**AVIS RELATIF A LA PROTECTION
CONTRE LES EVENTUELS EFFETS NOCIFS ET NUISANCES
PROVOQUES PAR LES RAYONNEMENTS NON IONISANTS
GENERES PAR DES ANTENNES EMETTRICES STATIONNAIRES**

Commune : VISE - Exploitant : PROXIMUS

Référence exploitant : 41ARU_01

Rapport n° 1658 / 2023

Figure 1 : Vue en plan des lieux de séjour et des points de contrôle

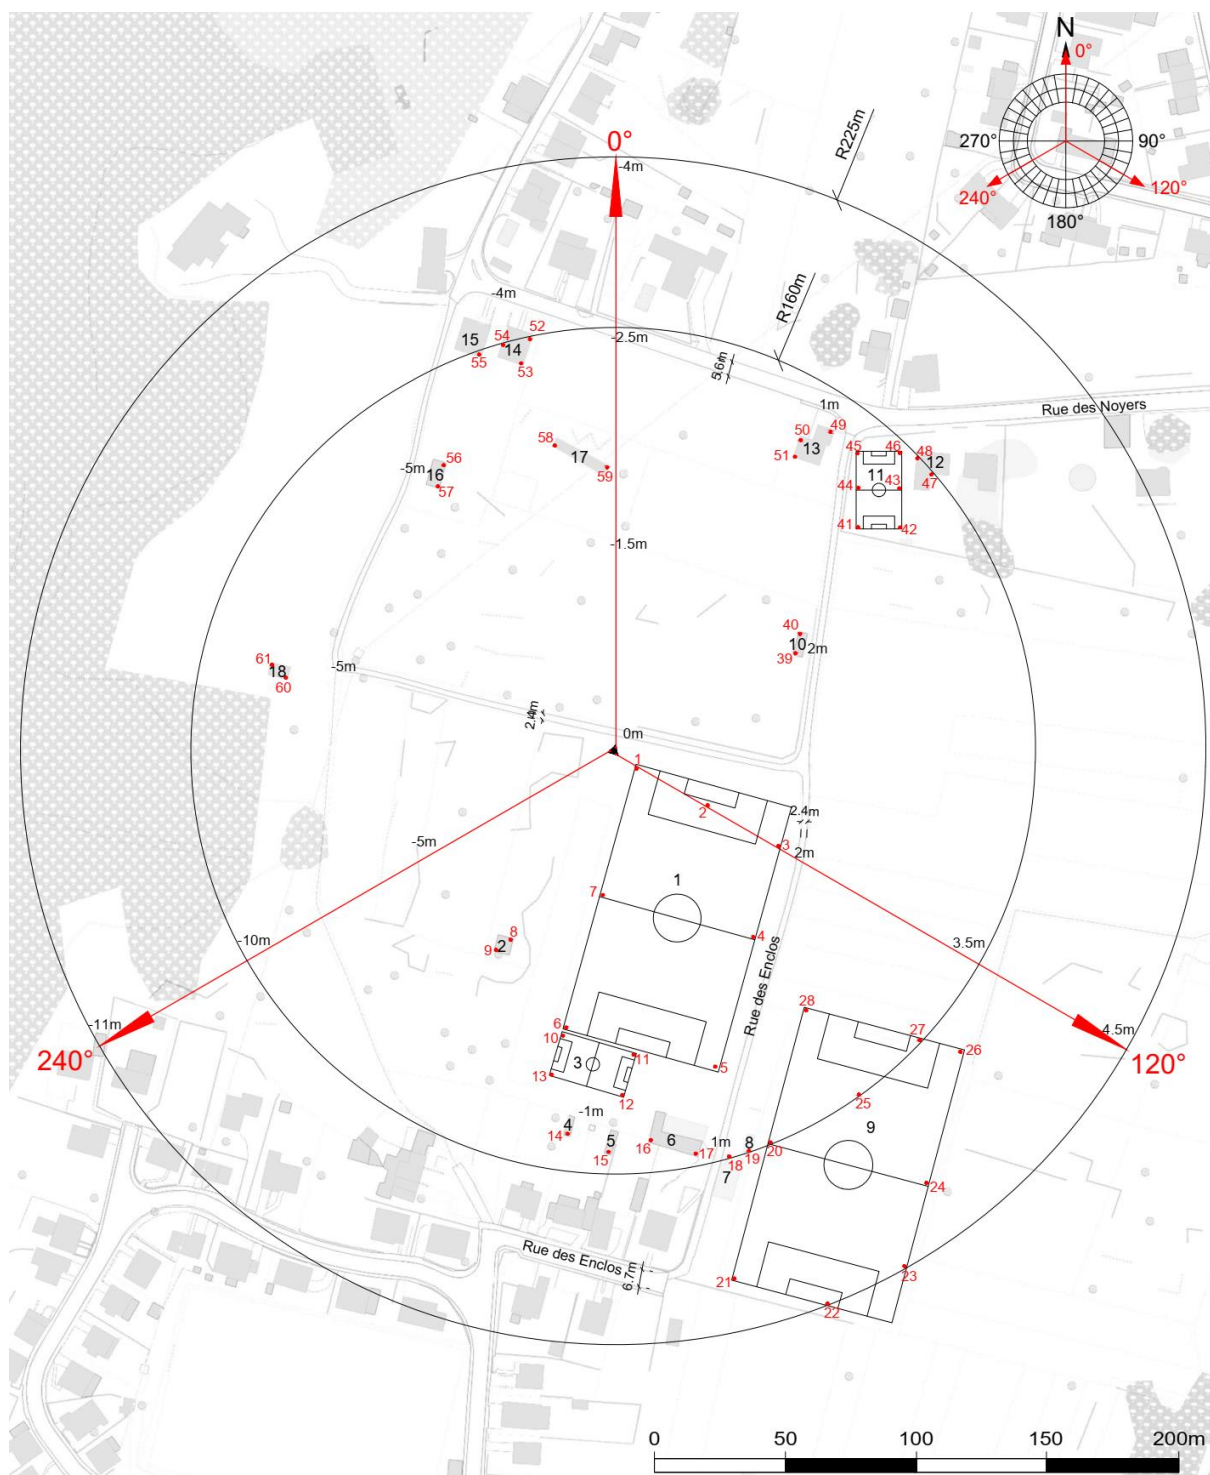
- le numéro du point de contrôle repris sur un des plans de la figure 1;
- le numéro du LS dans lequel se trouve le point de contrôle de la 1^{ère} colonne ;
- l'atténuation d'obstacle prise en compte pour le calcul de l'indice d'exposition dans le LS ;
- le résultat du calcul de l'indice d'exposition.

N° point de contrôle	LS	Atténuation (dB)	Indice d'exposition relatif à la limite par installation IE_i
28	LS9	0,0	0,269
59	LS17	3,0	0,168
58	LS17	3,0	0,168
5	LS1	0,0	0,145
4	LS1	0,0	0,144
27	LS9	0,0	0,138
6	LS1	0,0	0,123
41	LS11	0,0	0,118
10	LS3	0,0	0,114
13	LS3	0,0	0,112
53	LS14	3,0	0,111
44	LS11	0,0	0,108
11	LS3	0,0	0,107
25	LS9	0,0	0,106
52	LS14	3,0	0,100
45	LS11	0,0	0,096
26	LS9	0,0	0,094
54	LS14	3,0	0,093
12	LS3	0,0	0,093
55	LS15	3,0	0,089
51	LS13	3,0	0,088
56	LS16	3,0	0,082
42	LS11	0,0	0,082
50	LS13	3,0	0,077
43	LS11	0,0	0,073
20	LS9	0,0	0,071
57	LS16	3,0	0,070
46	LS11	0,0	0,062
60	LS18	3,0	0,057
49	LS13	3,0	0,056
61	LS18	3,0	0,054
40	LS10	3,0	0,041
14	LS4	3,0	0,036
19	LS8	3,0	0,032
24	LS9	0,0	0,031

Figure 2 : Vue en plan des installations d'antennes dans un rayon de 300 mètres autour de l'installation faisant l'objet de la demande d'avis

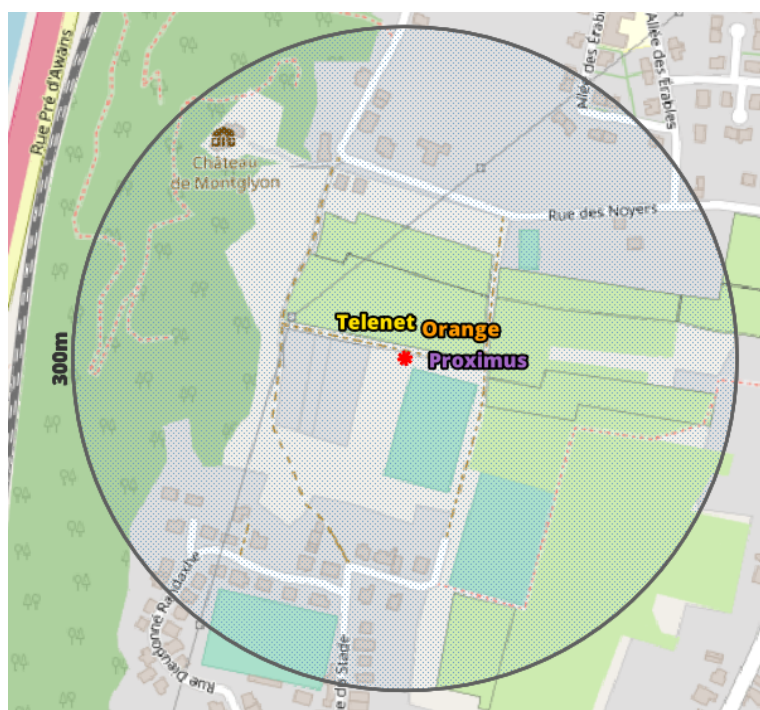
Compte tenu du nombre d'installations localisées dans la figure 2, il apparaît que l'intensité du rayonnement électromagnétique généré, dans les lieux de séjour situés à proximité de l'installation référencée dans le paragraphe 2, par l'ensemble des antennes émettrices stationnaires de l'ensemble des exploitants du même site d'antennes émettrices stationnaires respecte la limite fixée à l'article 4, § 2 du décret.
